# (1) 使用済燃料貯蔵設備等の共用化

令和6年度 第40回原子力規制委員会資料1 抜粋

(参考) 本申請の概要

## (2) タービン動補助給水ポンプの取替え

図1 使用済燃料の号炉間運搬 (1号炉の例)

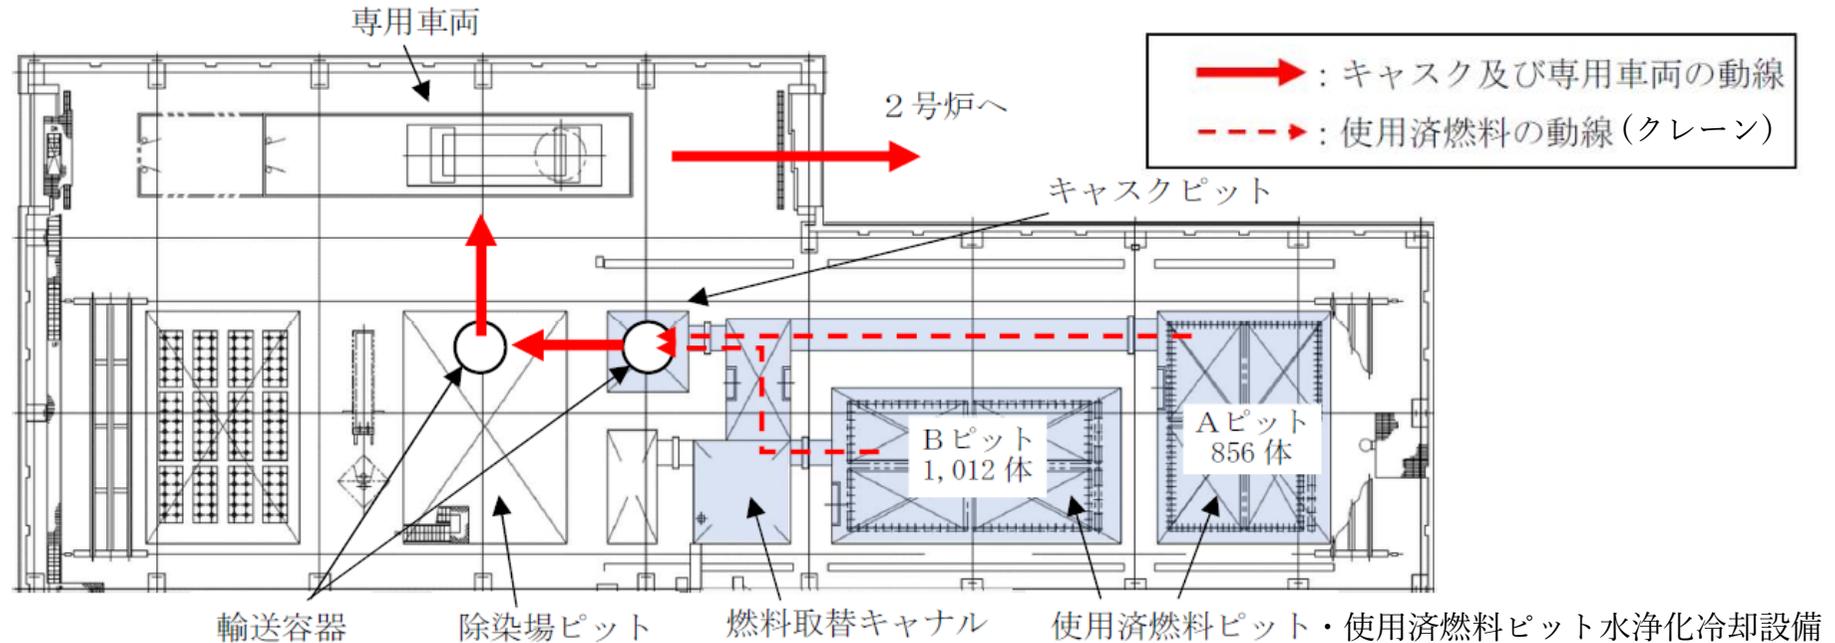
- 貯蔵比率の平準化を図るため、1号炉及び2号炉の使用済燃料貯蔵設備等を相互に共用化するとともに、自号炉で7年以上冷却した使用済燃料を他号炉に運搬し、貯蔵する。号炉間の運搬には使用済燃料輸送容器を用いる。

自号炉で7年以上冷却した使用済燃料を他号炉で貯蔵することにより、使用済燃料ピット中に貯蔵する使用済燃料の崩壊熱の合計値が、号炉ごとに最大となる使用済燃料の組み合わせを想定した場合に上昇する等の影響があるが、その影響は既許可で確認した使用済燃料貯蔵設備等の性能に包絡されること等を確認。

表1 変更前後の蒸気加減弁の比較

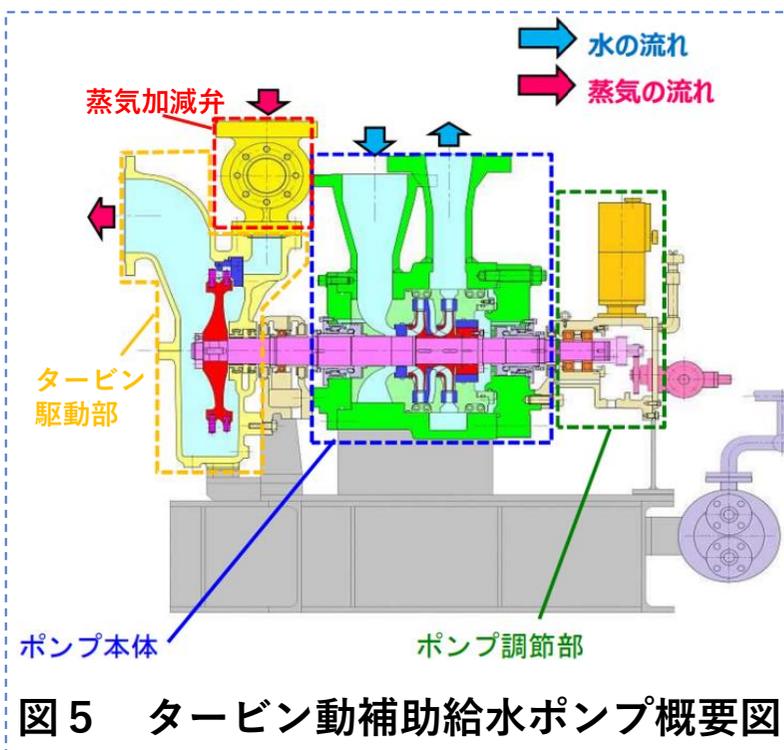
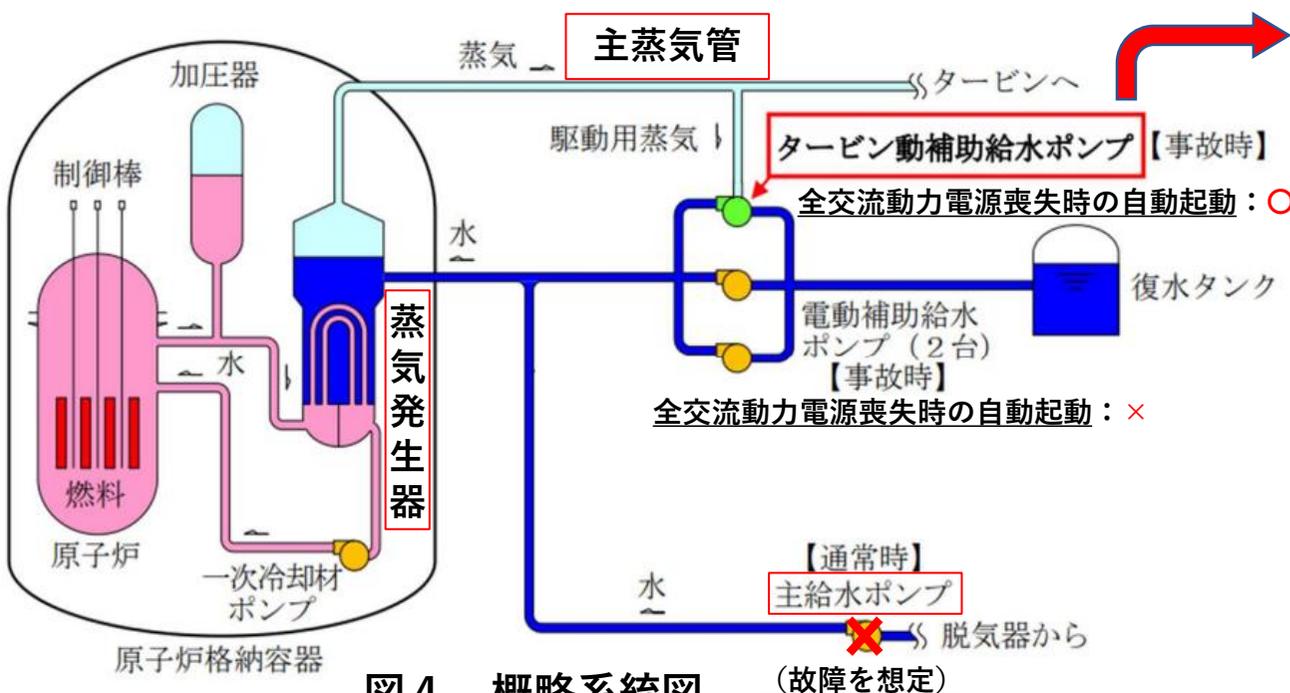
- 電動油圧ポンプにより弁が開作動する機構から、電源等のサポート系を必要とせず、ばねの弾性力を用いて弁が開作動する機構に変更する。
- 上記機構の変更により、変更前は、全電源喪失時に現場での人力操作によって蒸気加減弁の開操作を行う必要があったが、変更後は、現場での蒸気加減弁の人力操作を不要とする手順に変更する。

- 第45条及び第46条並びに重大事故等防止技術的能力基準1.2及び1.3関係（重大事故等対処設備及び手順等）  
変更前は、全電源喪失時に、蒸気加減弁の開操作を含む現場での人力操作によるタービン動補助給水ポンプの機能を回復するための手順を計4名により約15分で実施するとしていたが、変更後は、蒸気加減弁の開操作に係る現場での人力操作を不要とする手順に変更することにより、同手順を計3名により約15分で実施すること等を確認。
